議案第 2052号

相馬地方都市計画道路の変更について

(3・5・116号 下高平北長野線)

3 計画図(2/4)

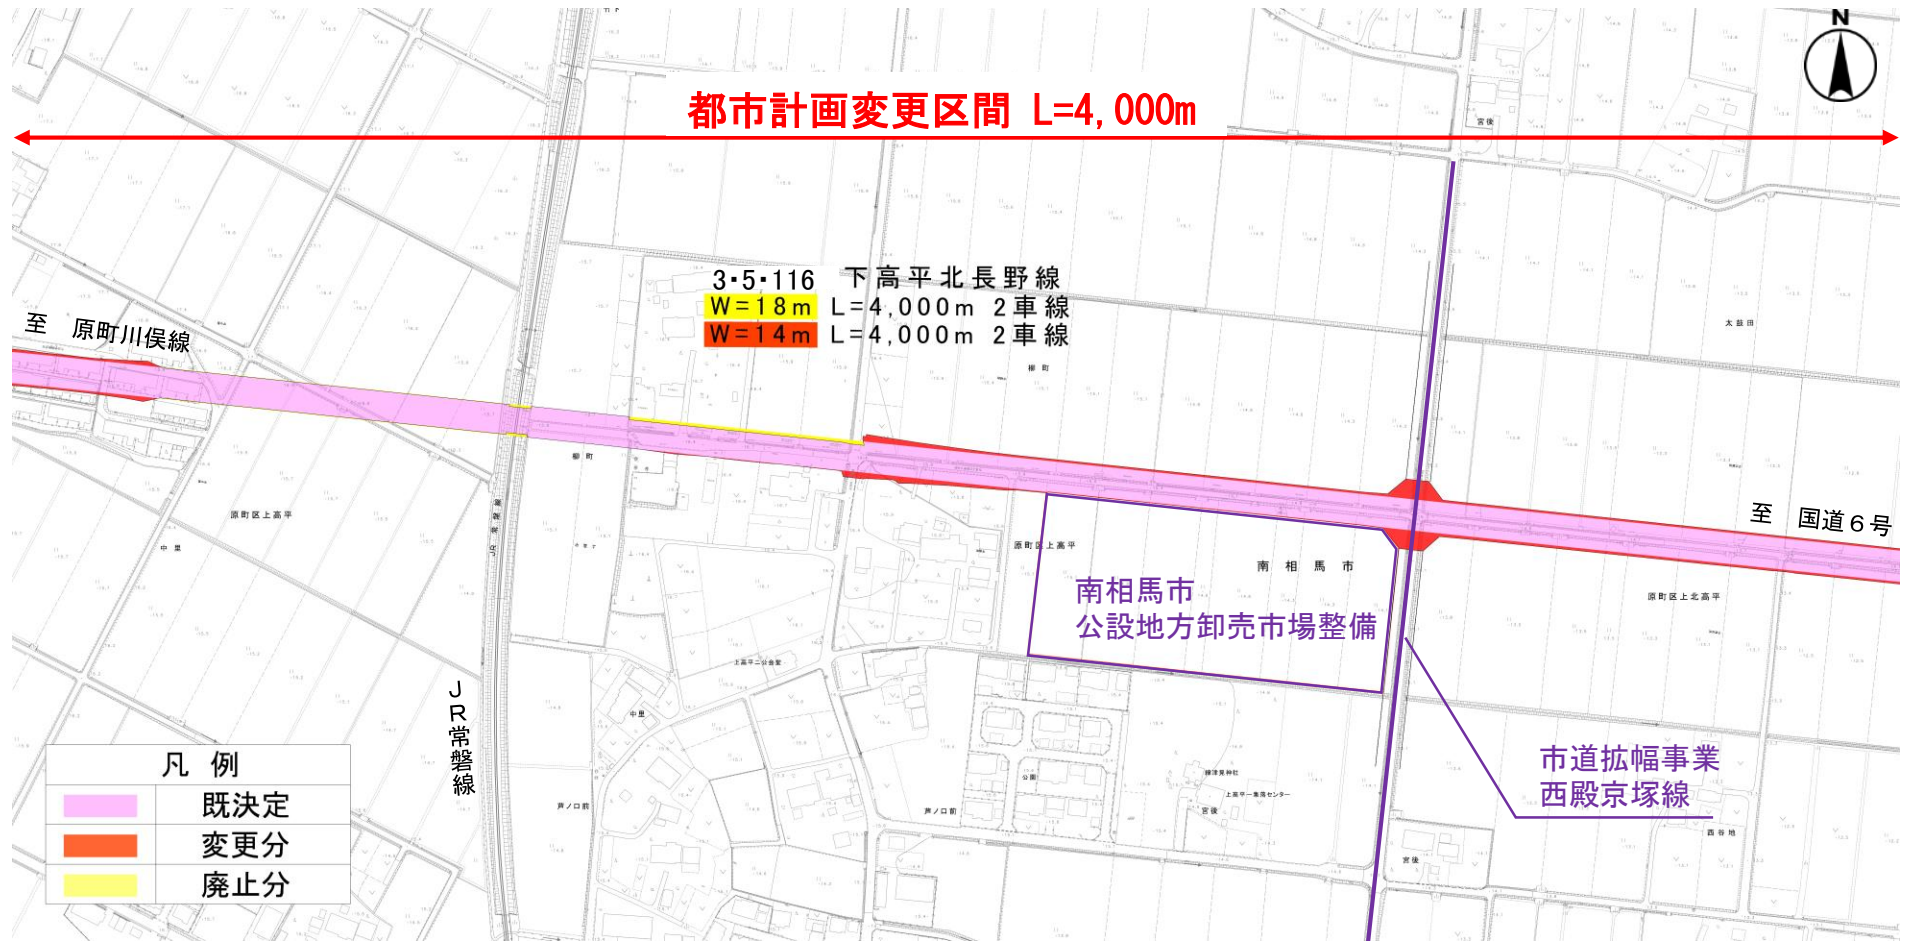
《都市計画道路の幅を変更》

- ・ 計画幅員の変更(18m→14m)
- ・ 「道路面幅員」から「道路敷幅員」へ変更

3 計画図(3/4)

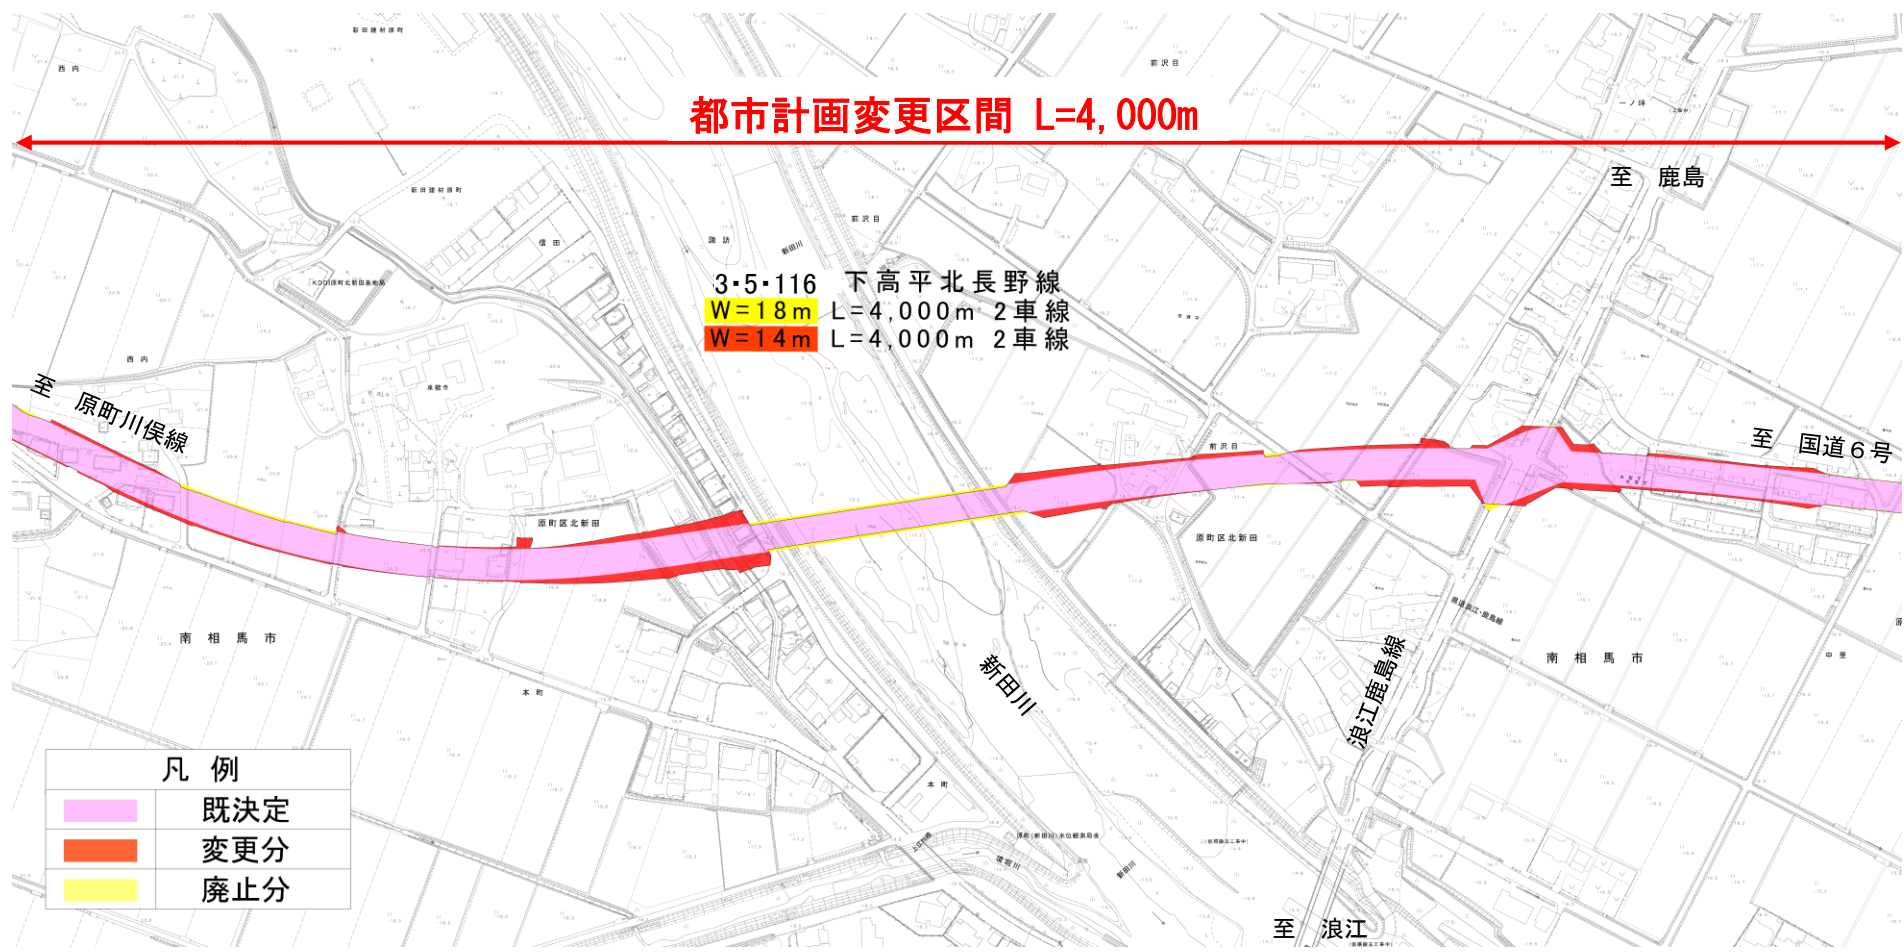
《都市計画道路の幅を変更》

- ・ 計画幅員の変更 (18m → 14m)
- ・ 「道路面幅員」から「道路敷幅員」へ変更

3 計画図(4/4)

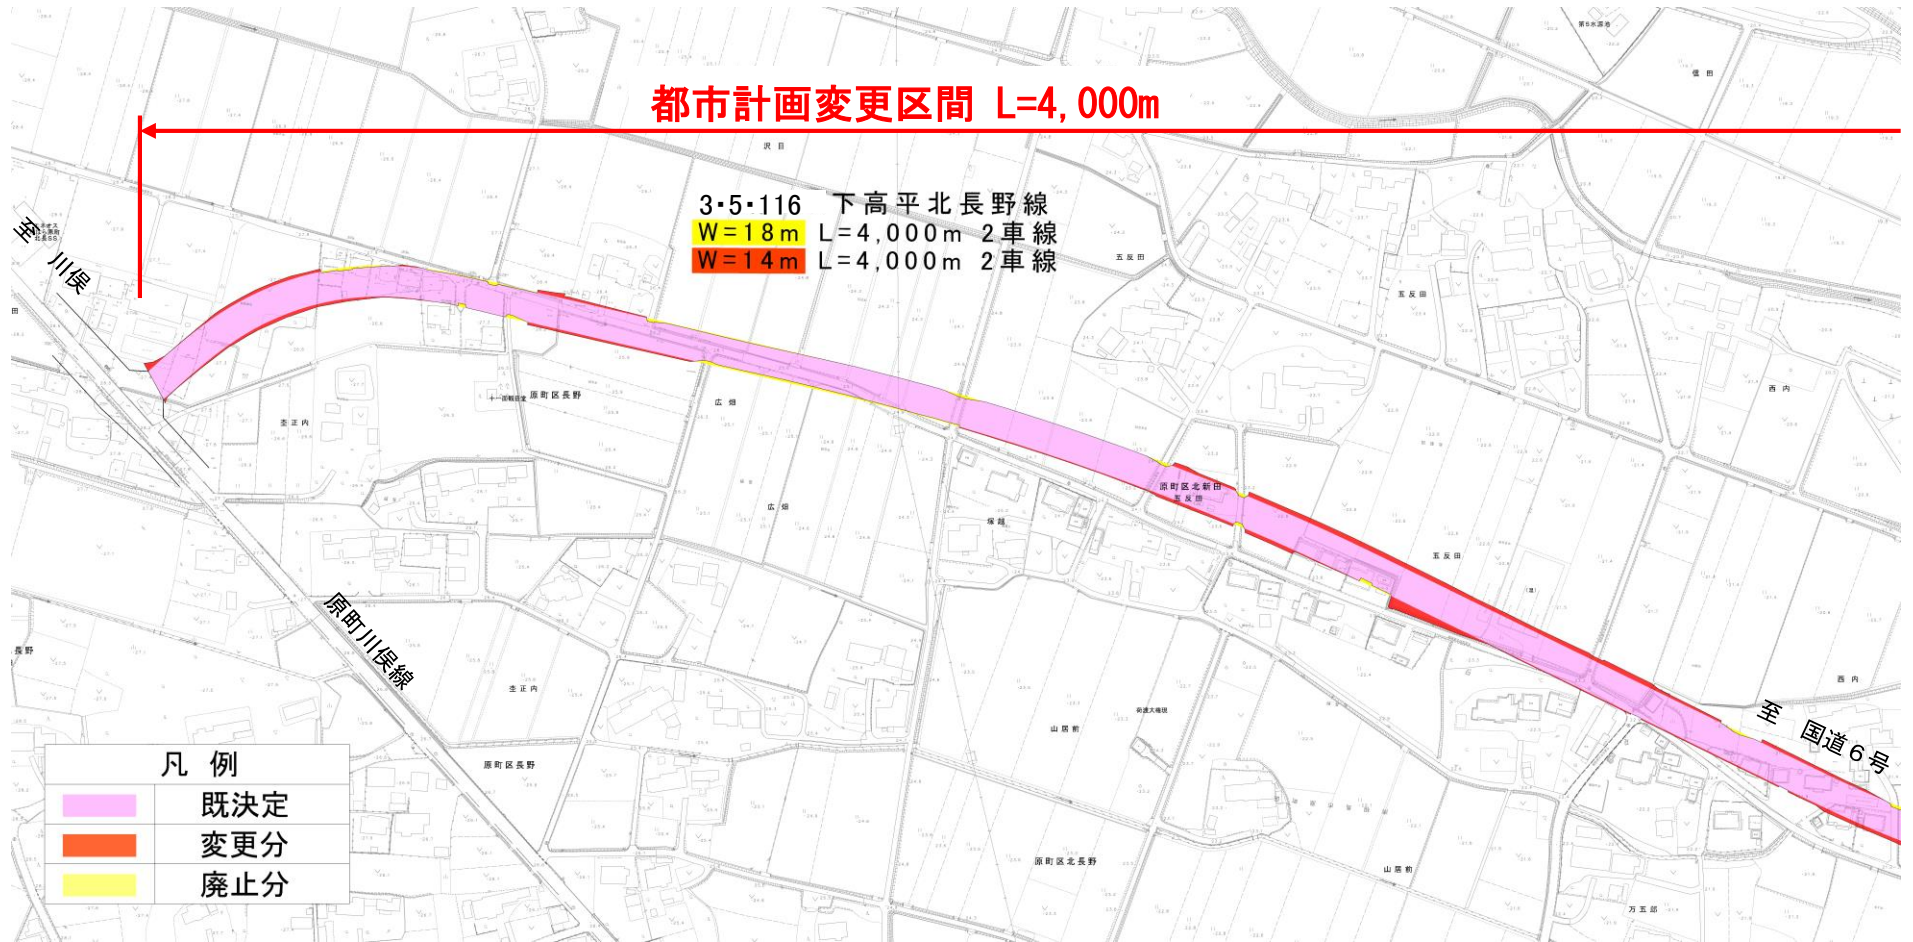
《都市計画道路の幅を変更》

- ・ 計画幅員の変更(18m→14m)
- ・ 「道路面幅員」から「道路敷幅員」へ変更

4 標準横断図(1)

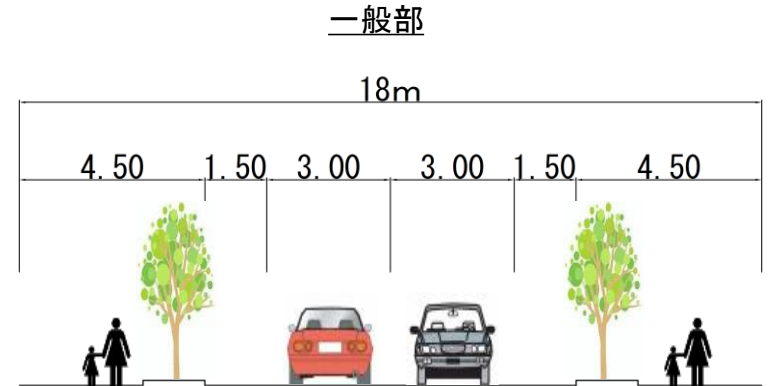
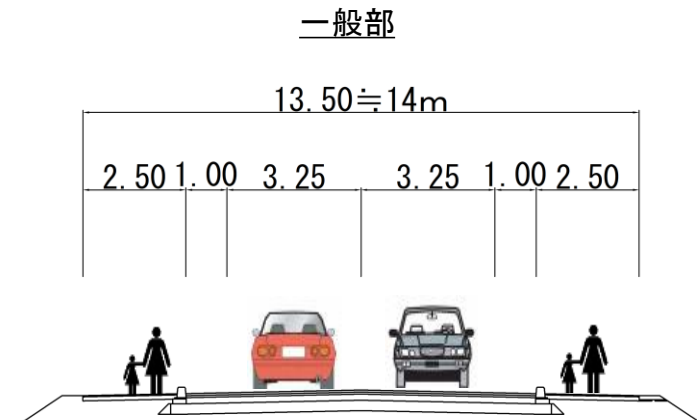
道路区分の変更に伴い計画幅員を変更(18m→14m)

道路区分	第4種第2級
設計速度	60km/h
車線数	2車線
幅員	18m

道路区分	第3種第2級
設計速度	60km/h
車線数	2車線
幅員	14m

4 標準横断図(2)

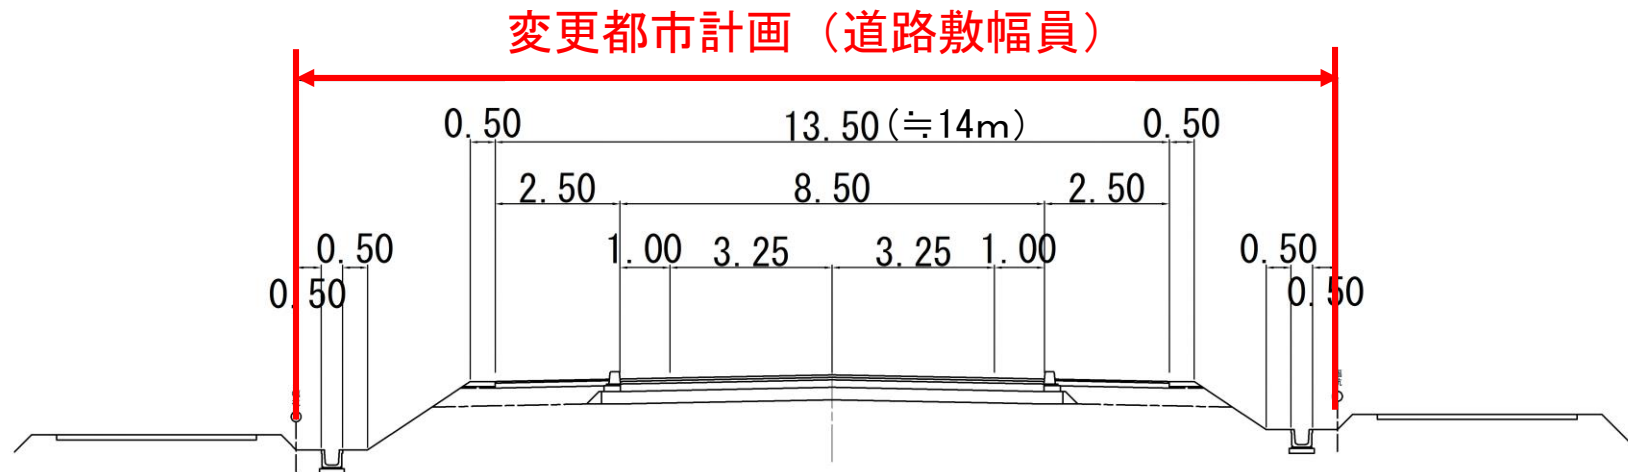
道路の設計に基づき、
道路面の幅員に法面等を加えた「道路敷幅員」へ変更
